შ.პ.ს "კახა-პროექტი"		თანამდებობა	ხელმოწერა	გვარი	ფურცელი
		დირექტორი		გ.გოგორიჭიანი	№
		პრ.მთარქ.		გ.გოგორიჭიანი	ფურცელი
		მთ. ავტორი		გ.გოგორიჭიანი	№
					მაშტაბი
სამედიცინო სამკურნალო ცენტრი "ურანტი" კორექტირების პროექტი	დაკვეთა №	შეასრულა		ნ. გაბუნია	1:150
	სტადია				
ჭრილი 1-1	ტ.პ

ჭრილი 1-1

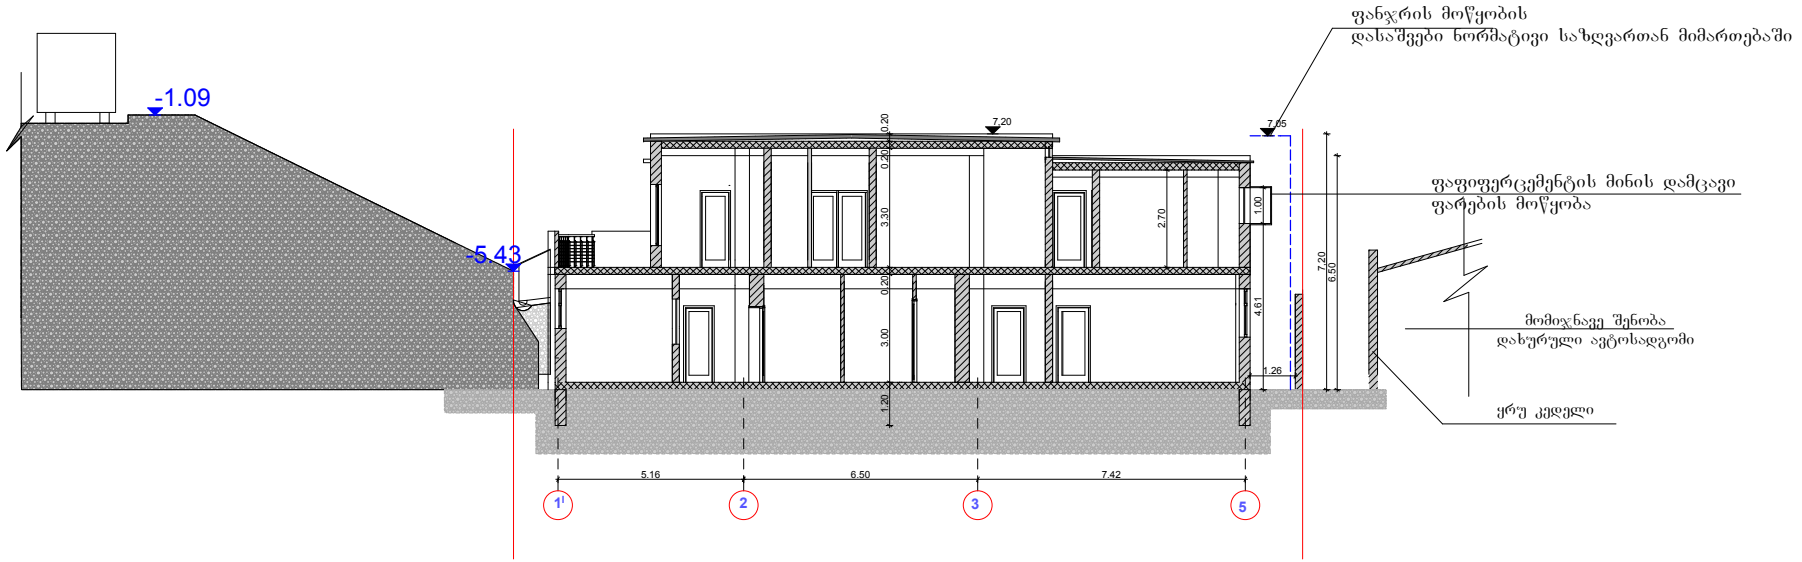
შენიშვნა:
შეცვლილია მთლიანად კნსტრუქციული სქემა, რამაც გამოიწვია ზომების ცვლილებები (შიდა გადაგეგმარების შენარჩუნებით).
იხილეთ განმარტებითი ბარათი.
შეცვლილია შენობის კონსტრუქციული სიმაღლე ნაცვლად 8.05 არის 7.20 მეტრს
